水素防護対策に関するBWR事業者への質問票

令和4年3月25日

原 子 力 規 制 庁

中部電力株式会社

図 初期炉内内蔵量に対する希ガスの減衰割合（0.5MeV換算値）

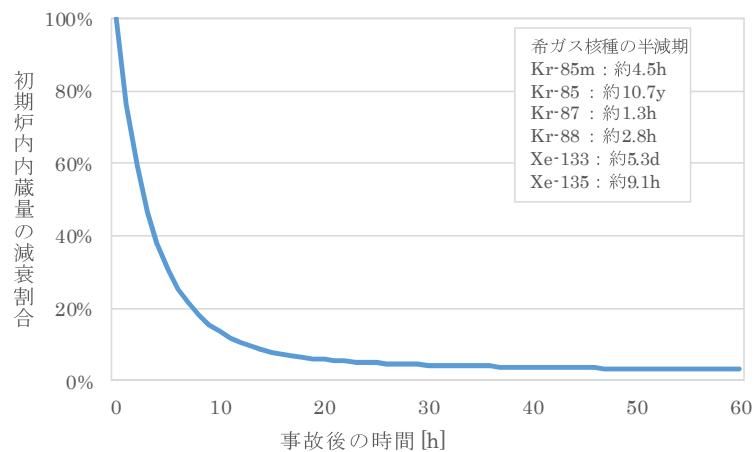
Q①-2 ベントのタイミングをどのように設定するか、その際の放射性物質（希ガス等）の放出量の想定を、格納容器破損防止の有効性評価の評価ケースとの比較で説明してください。

PCVベントのタイミングについてはQ①-1のパラメータを監視し、PCVからの漏えいにより原子炉建屋内水素濃度が可燃限界を超える前に実施することとしています。

有効性評価では、事象発生後、PCV内に放射性物質を保持させ減衰した状態でPCVベントを実施しているのに対して、事象発生後早期にPCVベントを実施することを仮定した場合には、PCV内での放射性物質の時間減衰等の効果が得られず、放射性物質の放出量は大きくなります。

早期の放出という観点で、FCVSによる低減効果が見込めず影響の大きい希ガスについて、初期炉内内蔵量に対する減衰割合と、PCVベントですべての希ガスが放出されると仮定した場合のPCVベント時間による放出割合を以下の図、表に示します。
